INFORMIERT

Nummer Datum
001/Dez. 80

Kontrolle der Differentialsperre

Lenkgetriebe LJ 80

Vorderachsgehäuse LJ 80 ab Fg. Nr. LJ8000519828

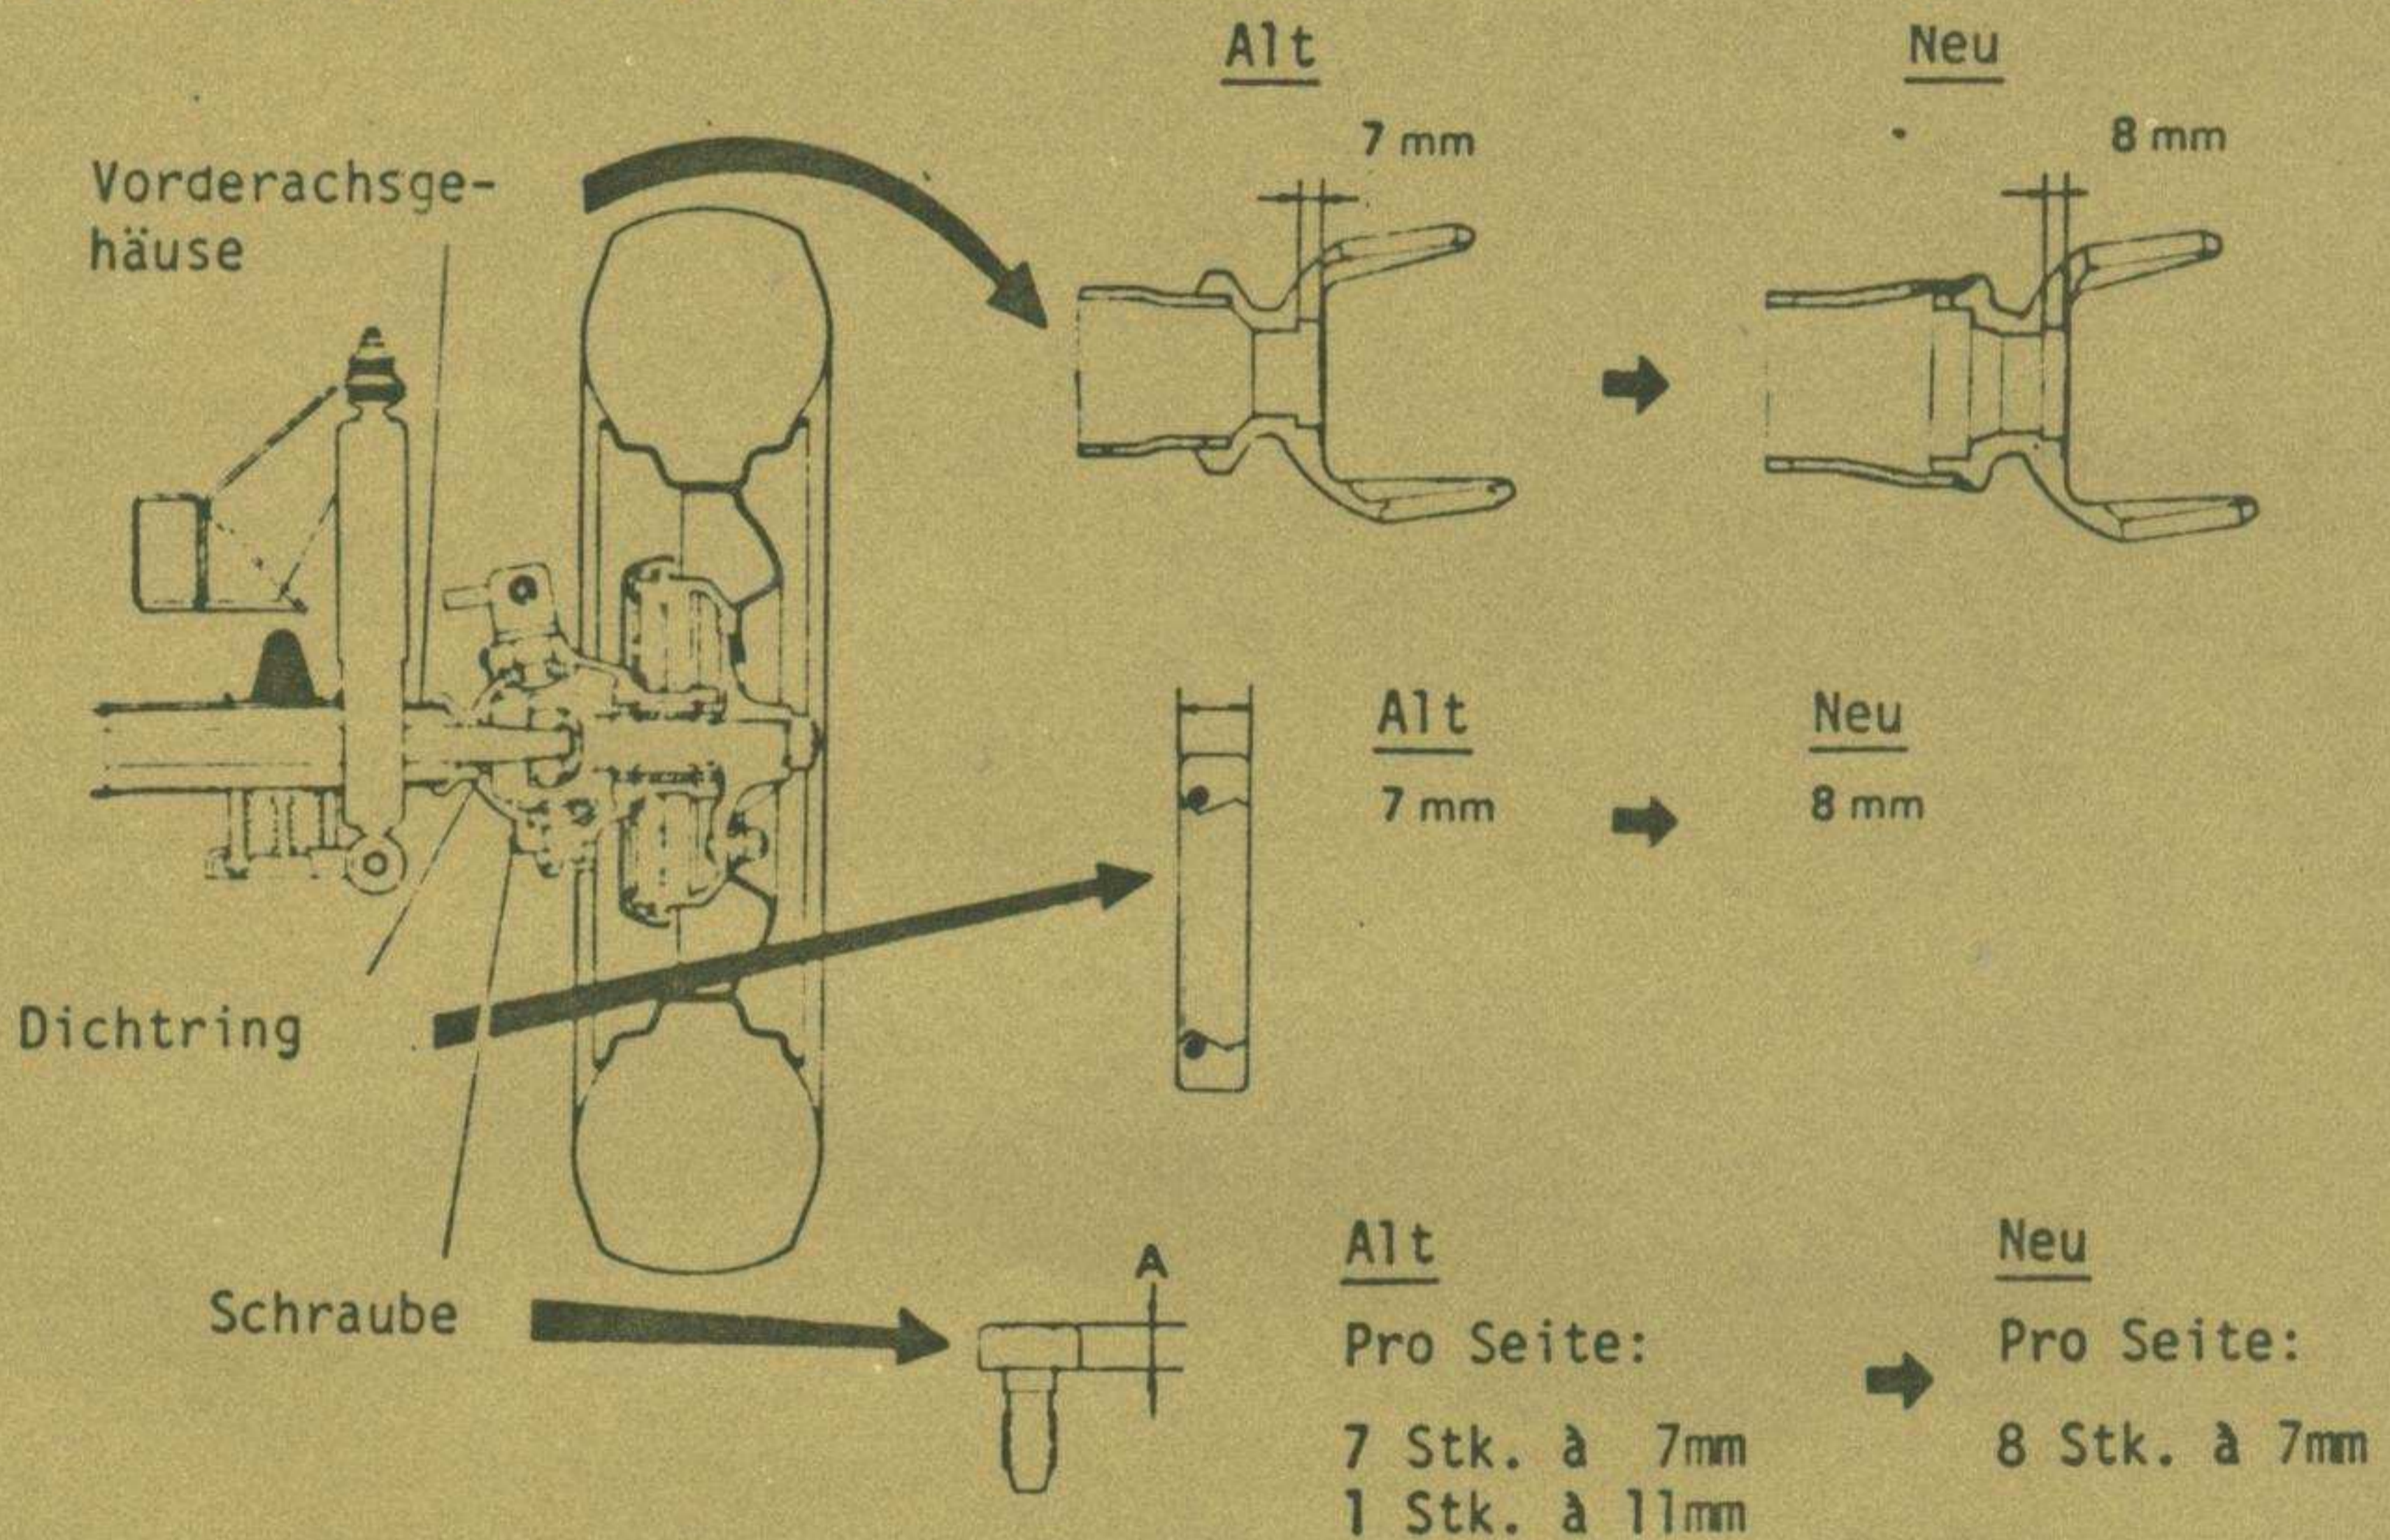
ab o.g. Fahrgestell-Nummer wurde beim LJ 80 das Vorderachsgehäuse im Bereich des Kugelgelenkes modifiziert. Geändert hat sich ebenfalls die Dichtringbreite, sowie die Kopfhöhe der Schrauben.

Achtung: Die alten und neuen Teile sind untereinander nicht austauschbar.

Nummer 06 Datum Juni 83 Abteilung T E C H N I K Bereich Fahrwerk/Karosserie
Motorhaube LJ 80

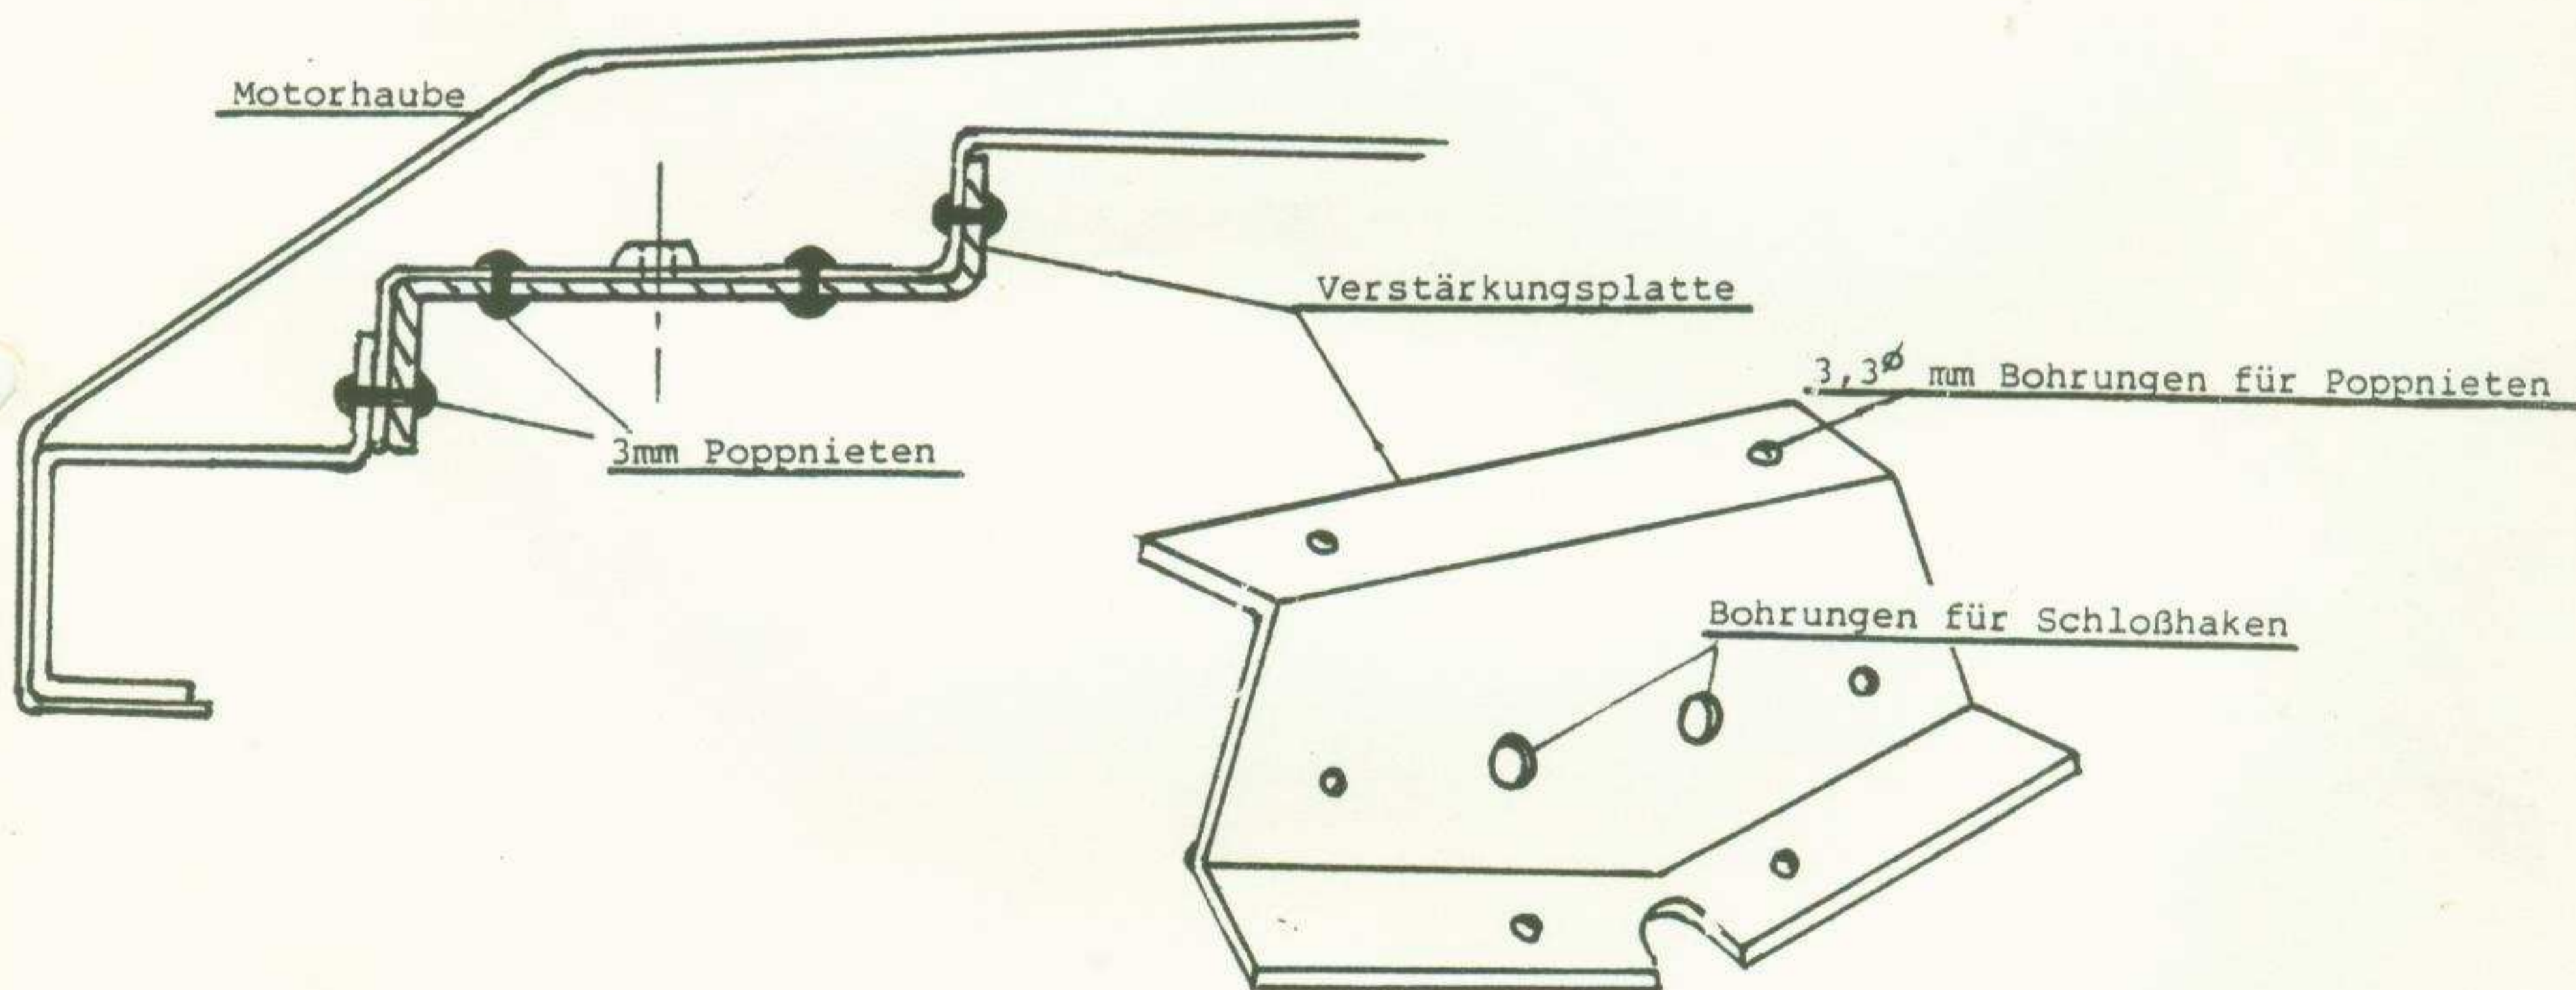
es sind uns beim Fahrzeugtyp LJ 80 Fälle bekannt geworden, bei denen durch Korrosion und starke Beanspruchung der Fahrzeuge (häufiger Geländeeinsatz) an der Befestigung des Schloßhakens der Motorhaube Anrisse des Blechs aufgetreten sind.

Um eine sichere und einfache Reparatur dieses Schadens zu ermöglichen, sind von SUZUKI JAPAN Verstärkungen entwickelt worden, die nachträglich eingietet werden können.

Wir bitten Sie also bei allen Fahrzeugen, die Ihre Werkstatt aufsuchen, eine Sichtkontrolle dieser Befestigung vorzunehmen und bei Beschädigung die Verstärkung laut Skizze einzubauen.

Modifikation der Ausgleichscheiben und Distanzbüchsen des vorderen und hinteren Differentiales "SJ 410" und "LJ 80"

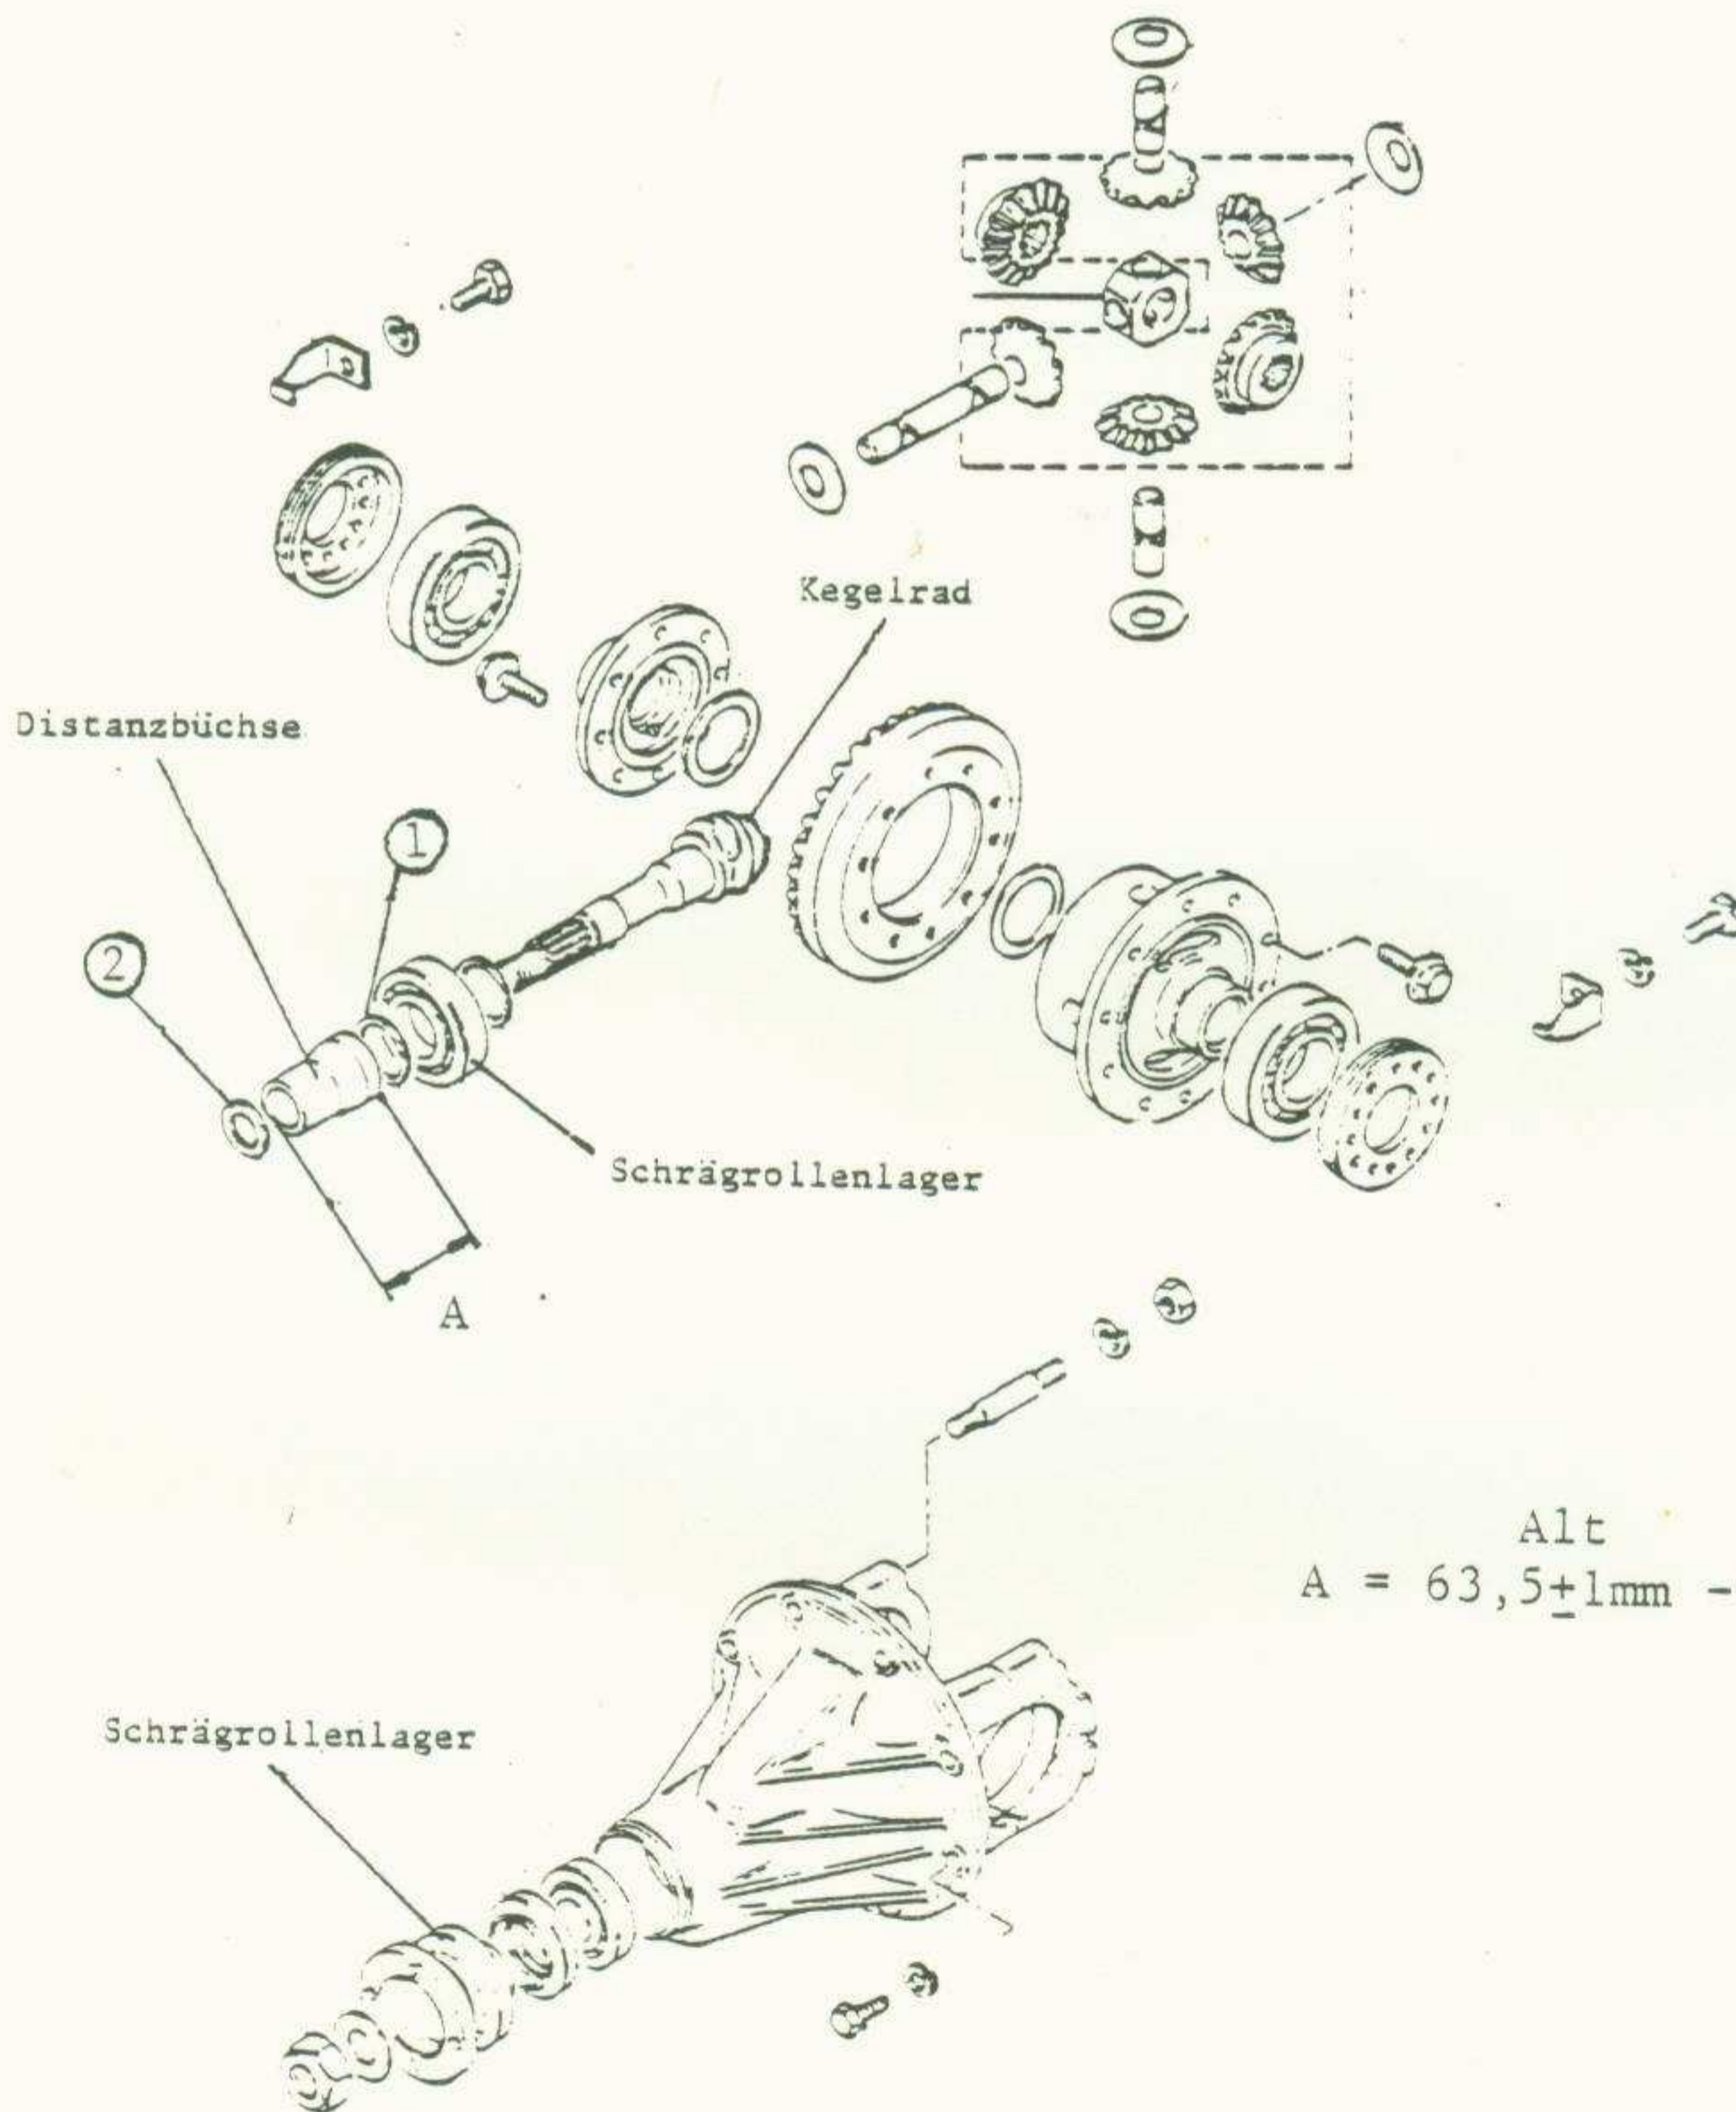
Ab folgenden Fahrgestell-Nr. wurden die Ausgleichscheiben und Distanzbüchsen geändert:

Die Ausgleichscheiben ① werden bei Verwendung der Distanzbüchse 27315-63201 nur noch zwischen dem Schrägrollenlager und dem Kegelradkopf verwendet.
Die Kegelradlagervorlast wird mit den Ausgleichscheiben ② eingestellt.

Alt Neu
A = 63,5 \pm 1mm - 62,65 \pm 0,07mm Länge

Die neue Distanzbüchse kann unter Verwendung der Ausgleichscheiben ② bei einer Reparatur gegen die alte Distanzbüchse ersetzt werden.
